泊発電所 3号炉
設置許可基準規則への適合状況について
第八条
第四十一条

(審査会合における指摘事項回答)

令和5年3月29日
北海道電力株式会社

補助給水ピット 断面図

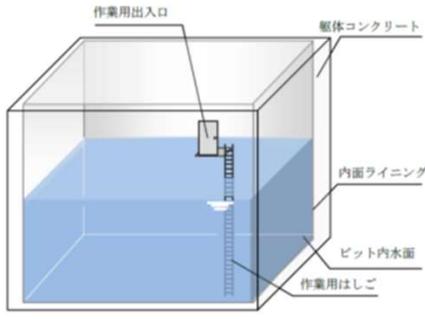
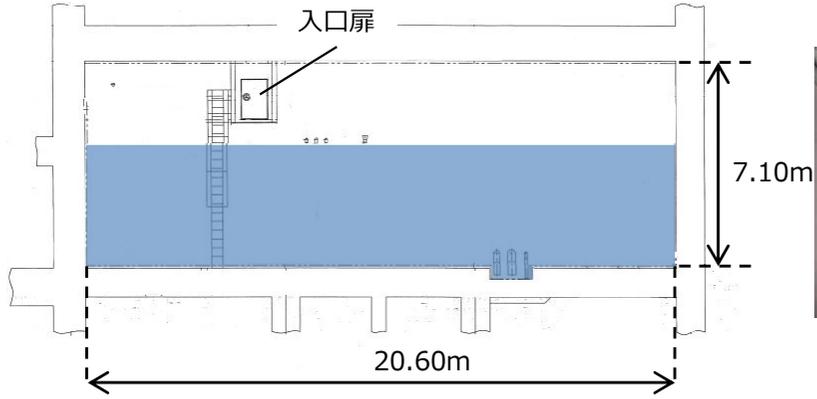
- ・ **先行プラント（大飯3,4号炉）における審査知見である火災感知器の選定から設置までの流れ**を踏まえ、ダクトスペース、フィルタ室・脱塩塔室・使用済樹脂貯蔵タンク室は、**火災感知器を設置しない設計から設置する設計に見直した。**

修正前 (2023年1月24日審査会合資料)	修正後	修正理由
設置しない ・燃料取替用水ピット室 ・補助給水ピット室 ・廃液貯蔵ピット室	設置しない ・燃料取替用水ピット室 ・補助給水ピット室 ・廃液貯蔵ピット室	各ピットは6面ともに金属に覆われており、ピット内は水で満たされていること、各ピット室エリアは、可燃物を置かず、発火源がない設計とすることから、火災が発生するおそれはない。 したがって、各ピット室エリアには、火災感知器を設置しない設計とする。
設置しない ・ダクトスペース	設置する ・ダクトスペース	ダクトスペースの壁面（石こうボード製）の一部天井付近を撤去することで隣接区画と区画統合することにより、火災審査基準 2.2.1 (1) ①②の通りに火災感知器を設置する設計とする。
設置しない ・フィルタ室 ・脱塩塔室 ・使用済樹脂貯蔵タンク室	設置する ・フィルタ室 ・脱塩塔室 ・使用済樹脂貯蔵タンク室	先行審査実績を踏まえ、当該火災区画の適切な位置に感知器を設置することにより火災をもれなく確実に感知する設計とする。
